Změnový list / protokol o návrhu změny díla č. 003/2014

Stavba: **Dům přírody Moravského krasu**

Objekt: **Macocha,**

Změna: Inženýrské objekty IO 03 – Zásobování vodou

| POŽIARNÁ NÁDRŽ | KLARTEC, spol. s r. o. |

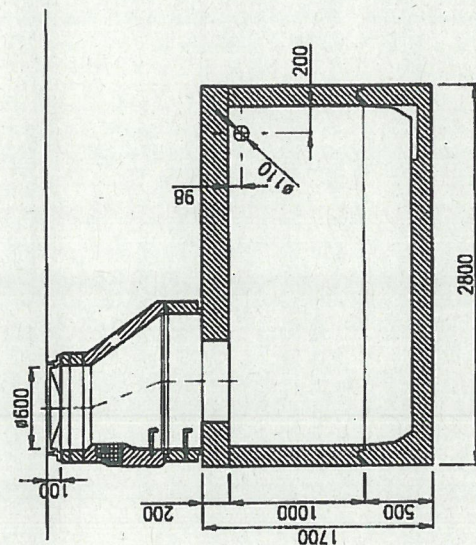
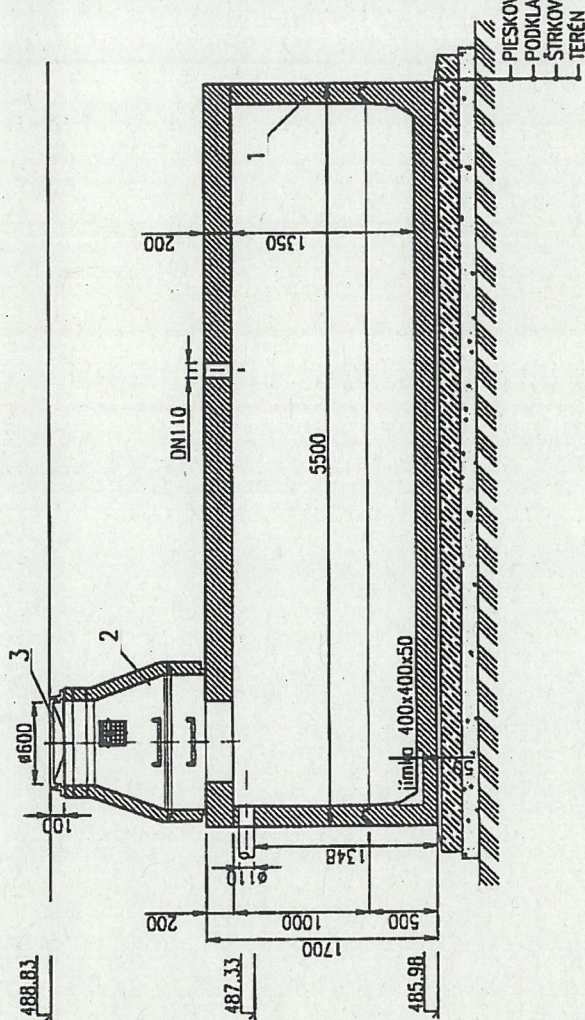
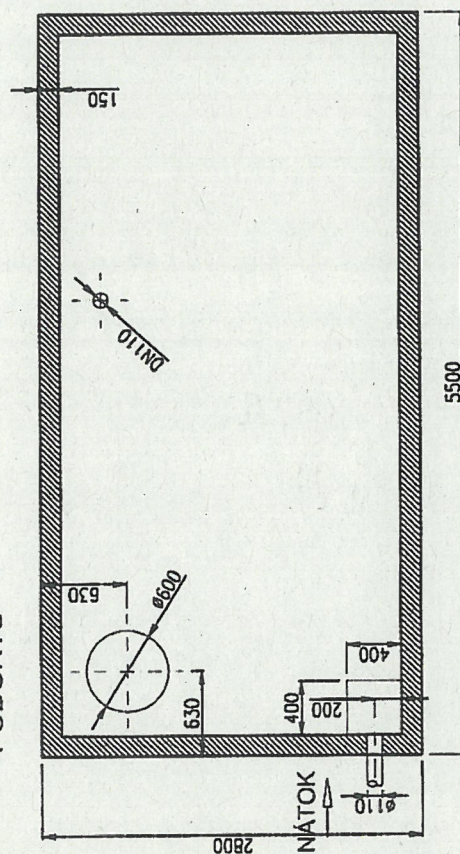
ZMĚNA NA PREFABRIKOVANÉ ŠACHTY - POŽÁRNÍ NÁDRŽ, NÁDRŽ PITNÁ VODA, ARMATURNÍ ŠACHTA

| 9 | KLAN22 | Prefabrikovaná požární nádrž | | 0,00000 | 0,00 | | 235 907,82 |
| 10 | KLAN22001 | Prefabrikovaný dílec požární nádrže dno 5,5x2,6x0,5m - D+M, vč jímky 0,4x0,4x0,05m | ks | 1,00000 | 67 000,00 | | 67 000,00 |
| 11 | KLAN22002 | Prefabrikovaný dílec požární nádrže středový 5,5x2,6x1,9m - D+M | ks | 1,00000 | 43 000,00 | | 43 000,00 |
| 12 | KLAN22003 | Prefabrikovaný dílec požární nádrže strop 5,5x2,6x0,5m - D+M, vč nátoků čerpacího otvoru a vjezu | ks | 1,00000 | 65 000,00 | | 65 000,00 |
